# Noorder Parallelweg - Emmastraat (west) Velp

## Voorstel Stedenbouwkundige visie: geen scherm, wel gevelonderzoek

MJPG gemeente Rheden oktober 2022

Voorstel ProRail op 4 juli '22: wisselende schermhoogten tot 4m

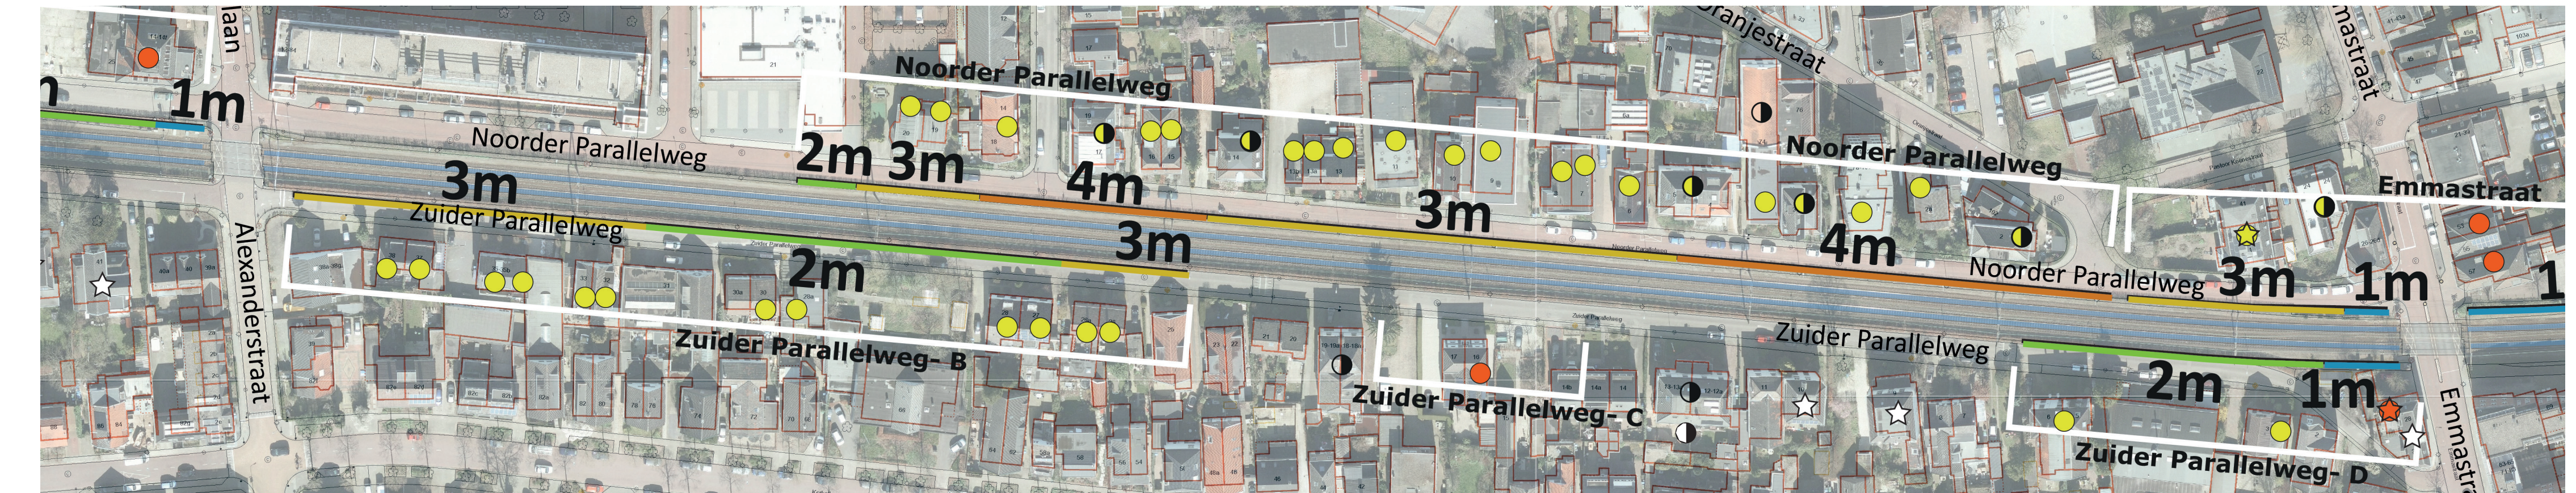
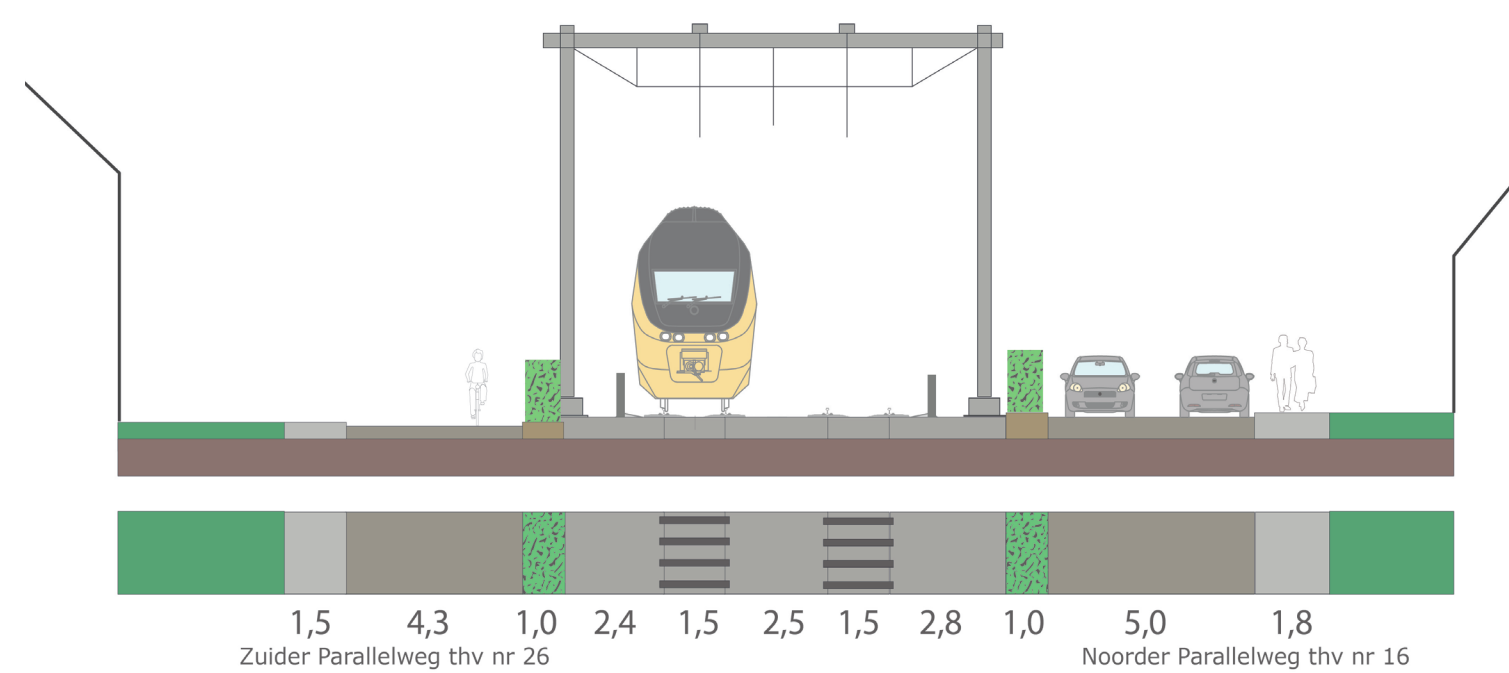
- Scherm heeft veel impact op de ruimtelijke omgeving
- Bestaande haag wordt veel waarde aan gehecht
- Schermvoorstel ProRail is ruimtelijke niet aanvaardbaar
- Laag scherm is beperkt effectief, geldt ook voor minischerm
- Laag scherm is nauwelijks hoorbaar op de verdiepingen
- Meeste bewoners kiezen voor geen scherm

Scherm variërend van 2 tot 4m hoog

Voorstel ProRail op 4 juli '22: wisselende schermhoogten tot 4m (raildempers = bestaand)

1e voorstel gemeente op 4 juli '22: max 1m t.o.v. spoor

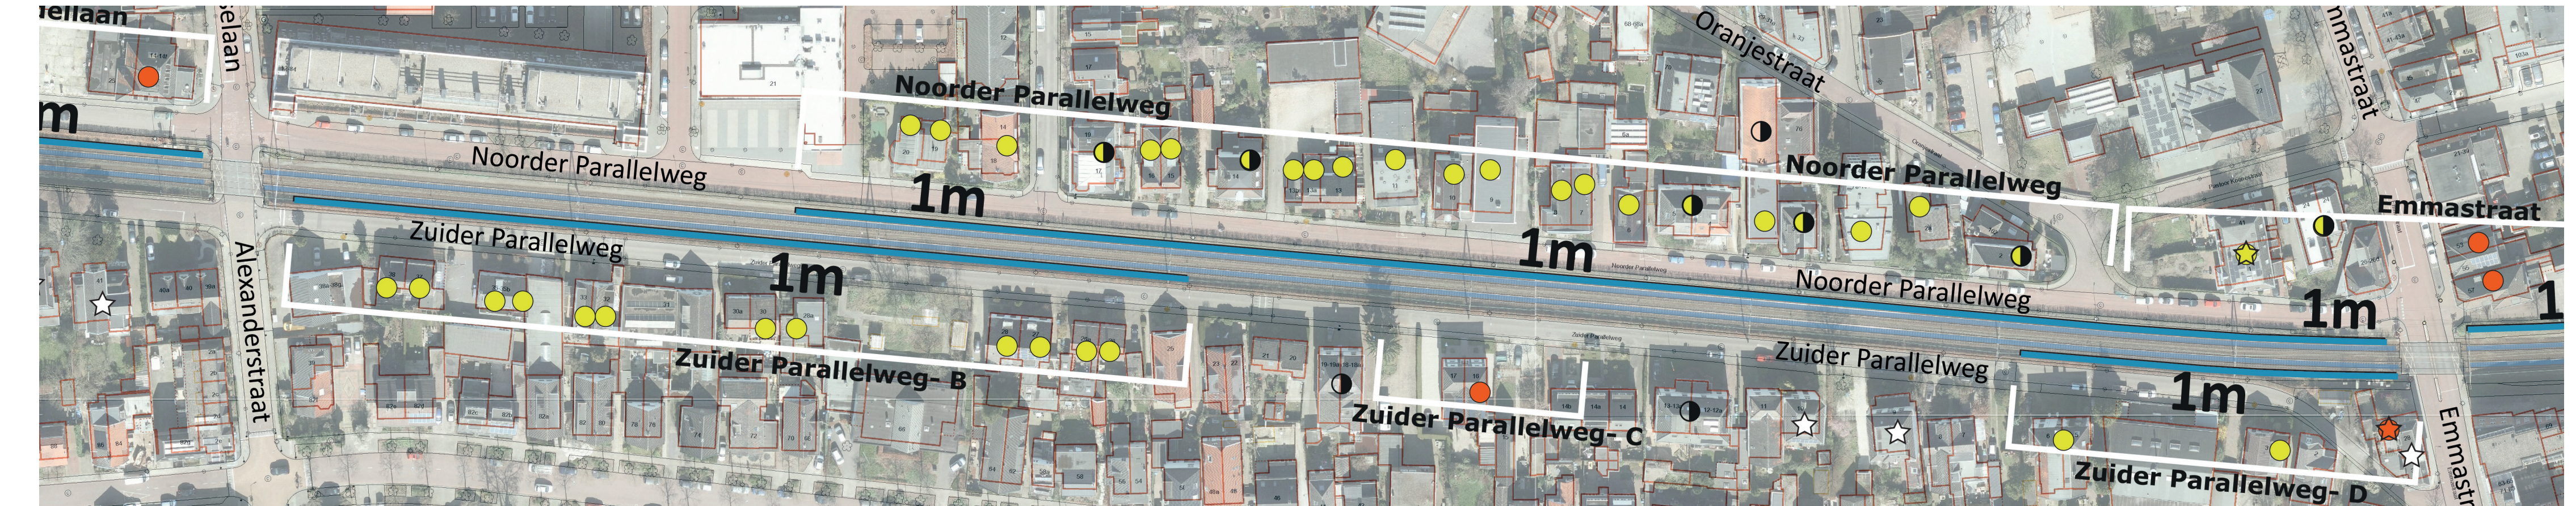
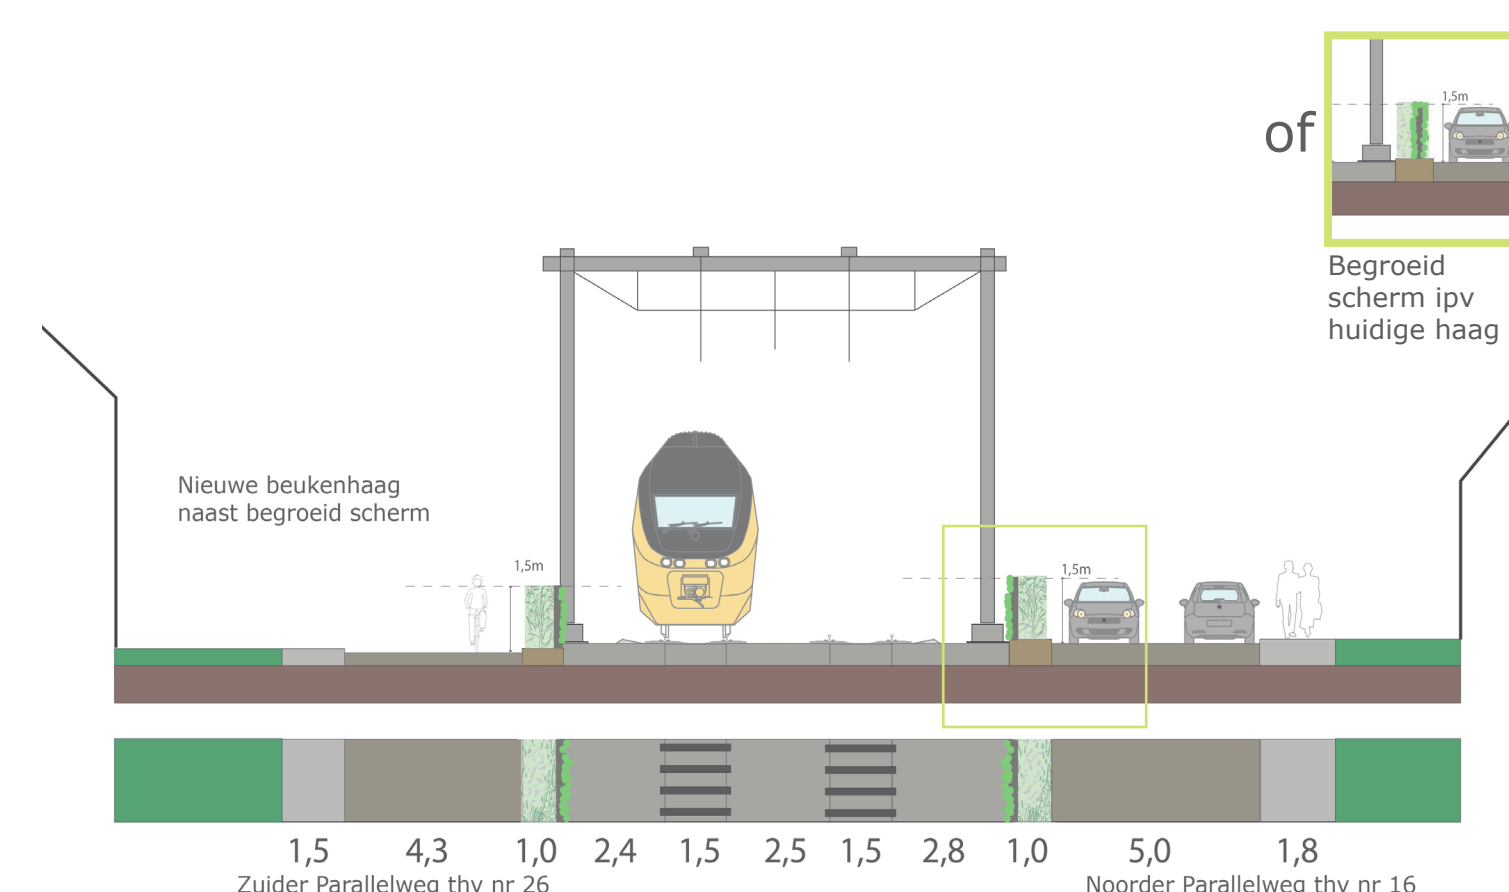
Scherm max 1m dichtbij spoor/minischerm

1e voorstel gemeente op 4 juli '22: max 1m t.o.v. spoor

2e voorstel gemeente op 4 juli '22: max 1,5m t.o.v. weg - 2 zijden begroeid

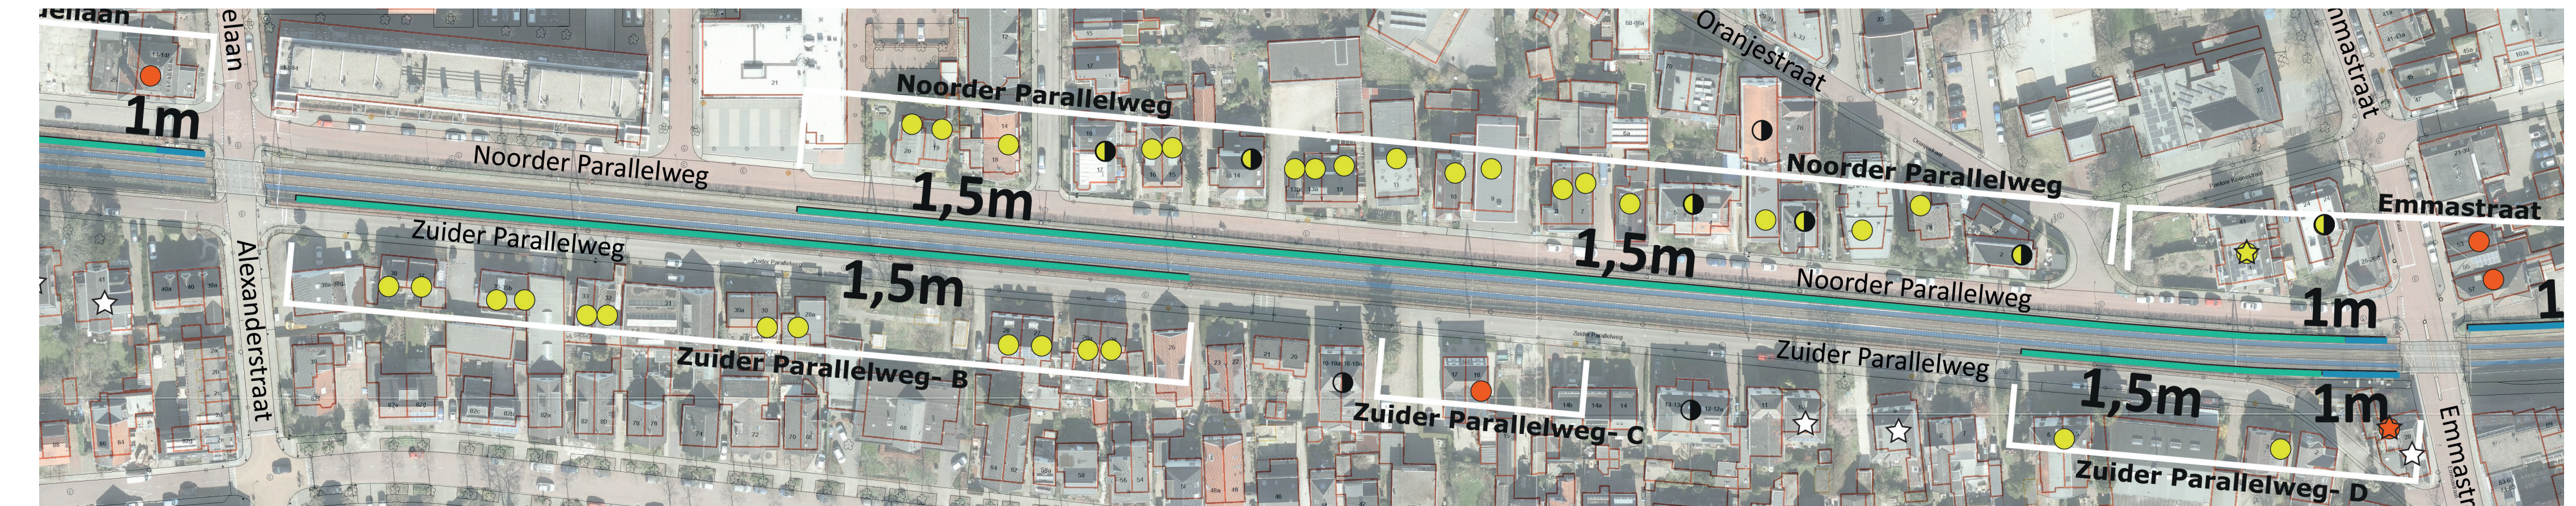
Scherm max 1,5m t.p.v. huidige haag  
Scherm+nieuwe haag / begroeid scherm

2e voorstel gemeente op 4 juli '22: max 1,5m t.o.v. weg - 2 zijden begroeid
